Mission régionale d'autorité environnementale
Grand Est

**Avis délibéré sur le projet de construction et d'exploitation
d'un parc éolien Haut Vannier
à Fayl-Billot, Pierremont-sur-Amance et Pressigny (52)
porté par la SAS HAUT VANNIER (VELOCITA ENERGIES)**

n°MRAe 2021APGE80

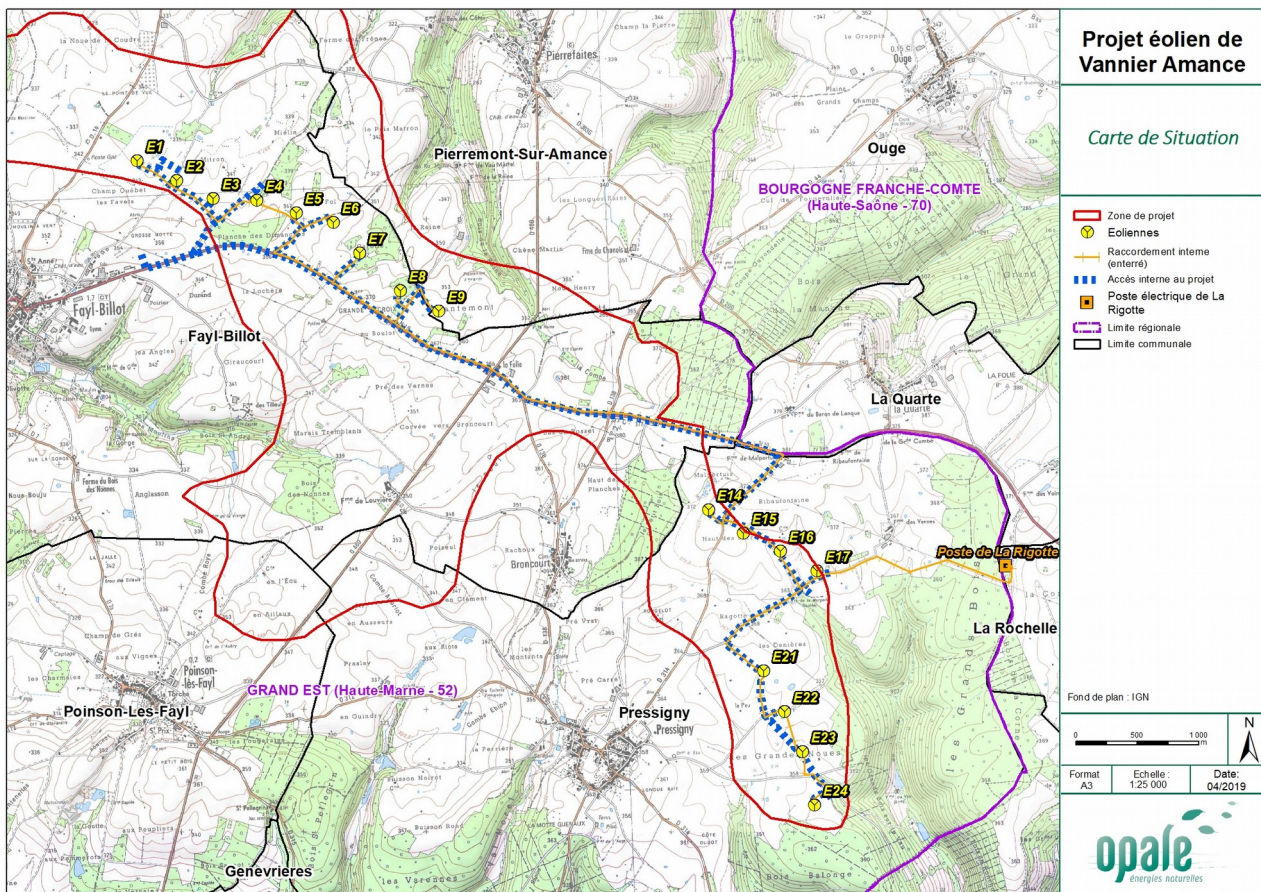
Le principal aspect du projet susceptible d'impacter les habitats et la flore est le tracé du raccordement électrique du parc (interne au parc et entre le parc et le poste de transformation de la Rigotte), susceptible de représenter des surfaces importantes. Ce tracé étant arrêté, dans le cas du parc Haut Vannier, l'inclusion de son impact aux impacts du projet est exceptionnellement rendu possible. Le pétitionnaire n'a toutefois pas fourni d'analyse de cet impact.

L'Ae constate que le dossier ne précise pas comment est évitée la mare située sur le parcours du tracé du raccordement.

L'Ae recommande au pétitionnaire d'étudier les impacts des raccordements ne suivant pas strictement les emprises de cheminements existants. Cette analyse devra notamment préciser :

- **si la liaison E4-E5 entraîne un impact sur la mare cartographiée entre ces deux mâts, et le cas échéant les espèces impactées, les mesures ERC envisagées ou appliquées et l'éventuelle nécessité d'une dérogation à la législation des espèces protégées ;**
- **si la liaison E17-poste de la Rigotte entraîne un impact sur les deux ruisseaux intermittents traversés, dont le Ruisseau de la Chapelle.**

**Extrait du plan des abords de l'éolienne E8
(projection des pales en violet – rayon 63 m)**

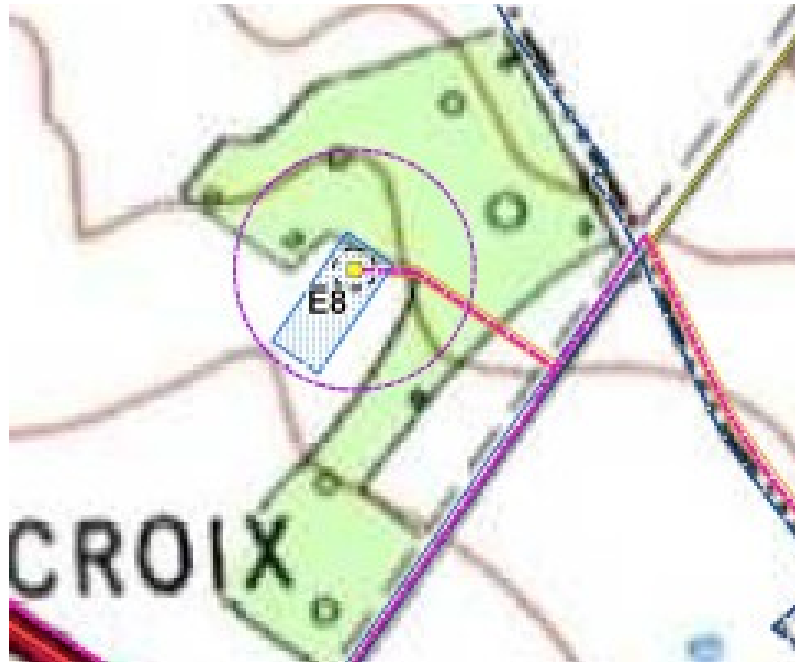
L'Ae constate que d'après les plans du dossier, le mât de l'éolienne E8 est situé à 15 m d'une lisière, par conséquent les pales surplombent, dans pratiquement toutes les conditions de vent, la canopée sans qu'une étude particulière sur son impact ne soit conduite.

L'Ae rappelle à ce titre sa recommandation **de supprimer les éoliennes implantées à moins de 200 m des boisements à défaut, de présenter les conséquences d'une telle implantation sur les secteurs boisés, les habitats et les espèces présentes, et de proposer des mesures adaptées d'évitement, de réduction voire de compensation.**

Extrait du photomontage : covisibilité avec l'église de Fayl-Billot

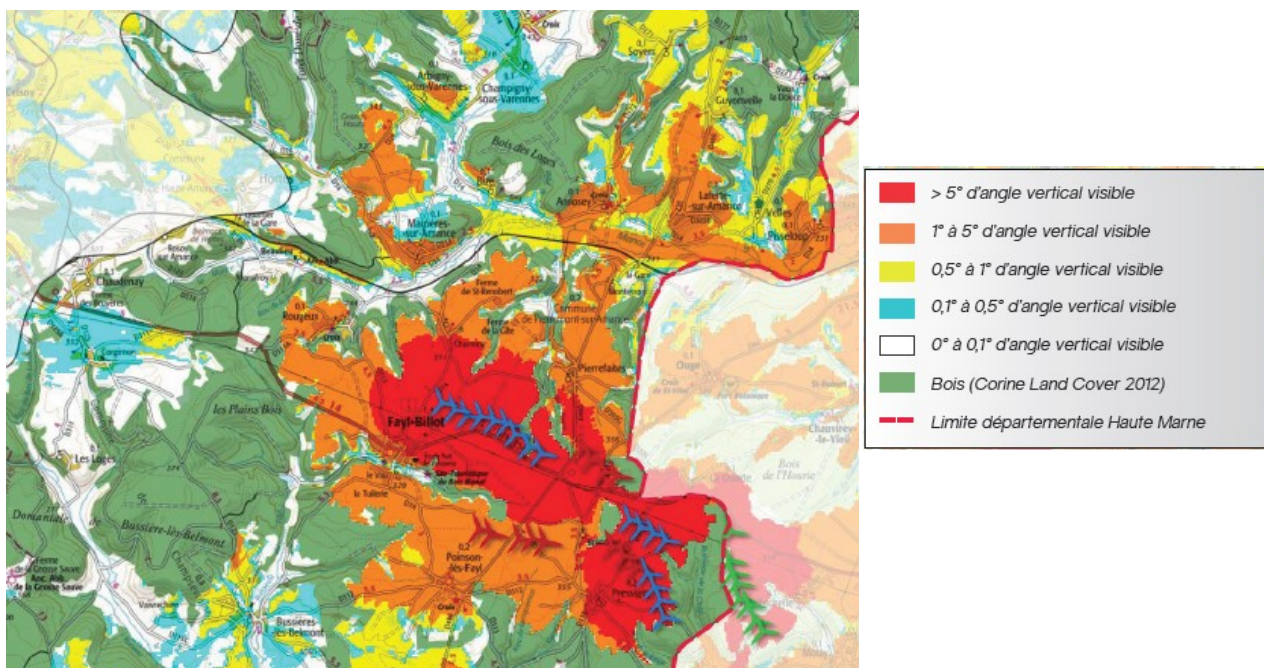
L'ancienne église de Fayl-Billot n'est pas tournée vers le parc éolien. Cependant des covisibilités peuvent exister avec quelques bouts de pales depuis le parvis arrière du monument sans porter atteinte à la perception de l'édifice.

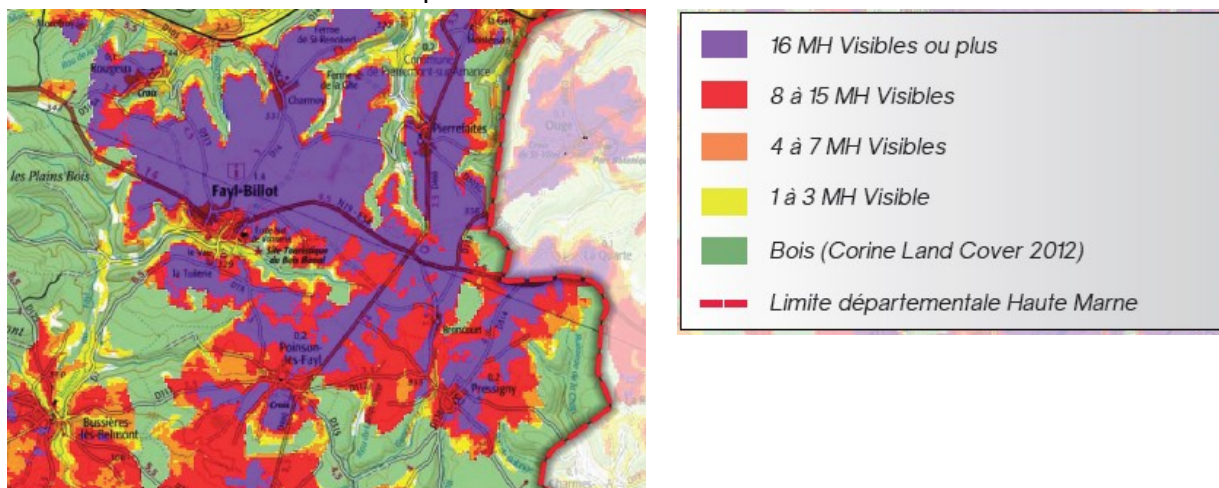
En 2018, la DDT 52 a publié une étude de compatibilité des paysages haut-marnais à l'éolien. Celle-ci a alors étudié le parc Haut Vannier (version autorisée à 17 mâts) comme un parc existant. Cette étude indique les visibilités du parc :

L'Ae relève que, sur la base de ces deux cartes, il semble que le projet Haut Vannier s'implante dans des zones entraînant un fort risque de covisibilité avec des monuments historiques, notamment sur la ligne E1-E9 au Nord de Fayl-Billot.
